ALARMOWY BIULETYN SERWISOWY

Wymiana pływaków gaźnika w silnikach ROTAX® typ 912, 914 oraz silnikach dwusuwowych (wszystkie wersje)

ATA System: 73-00-00 Układ paliwowy

Wymiana pływaków gaźnika w silnikach ROTAX® typ 912 oraz 914 (wszystkie wersje)

Rys. 1.

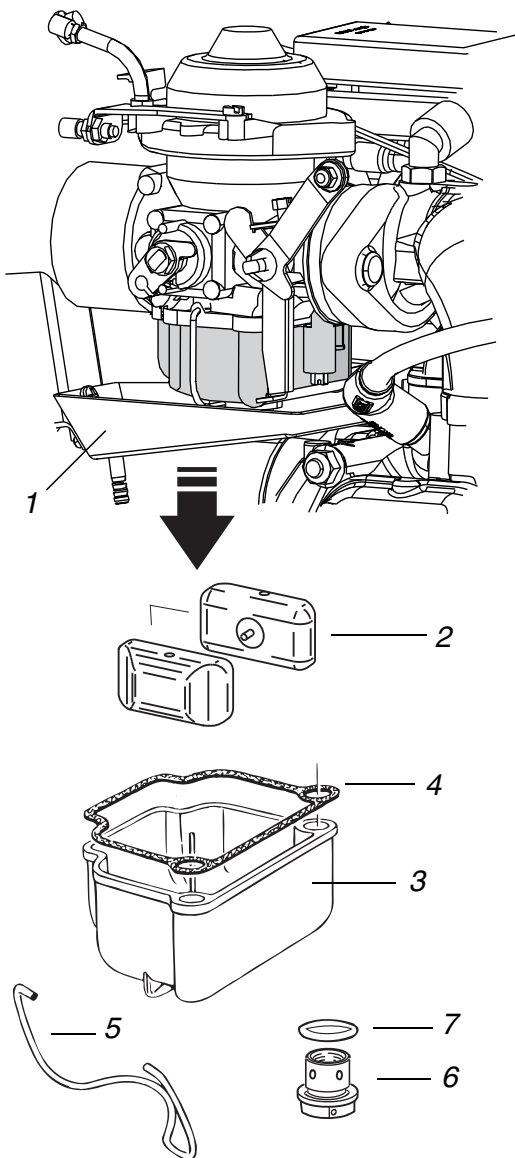
Krok	Procedura
1	Zdejmij miskę ociekową (1), o ile jest zainstalowana.
2	Kontrola wzrokowa gaźnika oraz jego działania pod względem mechanicznym.
3	Odepnij sprężynę komory pływakowej (5) lub dla R OTAX 914 usuń drut kontrolny, wykręć korek komory pływakowej (6) i wyjmij wraz z o-ringiem (7).
4	Zdejmij komorę pływakową (3) wraz z uszczelką (4) i obydwie pływaki (2).

Krok	Procedura
1	Wymień uszczelkę (4) z korpusu komory pływakowej a w ROTAX 914 wymień o-ring (7).
2	Zamontuj komorę pływakową (3) wraz z uszczelką (4) i obydwojma pływakami (2).
3	Zapnij sprężynę (5) a na ROTAX 914 wkręć korek (6) wraz z o-ringiem (7). Moment dokręcenia korka 5,5 Nm. Zabezpiecz drutem kontrówką.
4	Zamontuj miskę ociekową (1) i/lub inne akcesoria zgodnie z instrukcjami producenta statku powietrznego.
